MEYLE Nr.
300 371 2102/HD

Federbeinlager, Hinterachse

BMW E32, E34

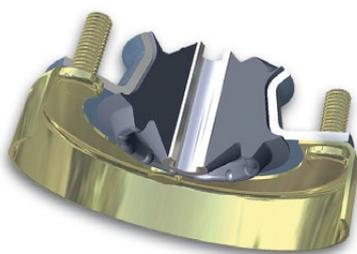
Versagen der Gummi-Metallverbindung zwischen mittlerer Buchse und Lagergehäuse

Geräusche und Einschränkung der Fahr- und Bremssicherheit

- Verstärkung der Gummi-Metallverbindung durch konstruktive Änderung der Innenhülse
- Verstärkung des kritischen Querschnitts durch erhöhten Elastomereinsatz
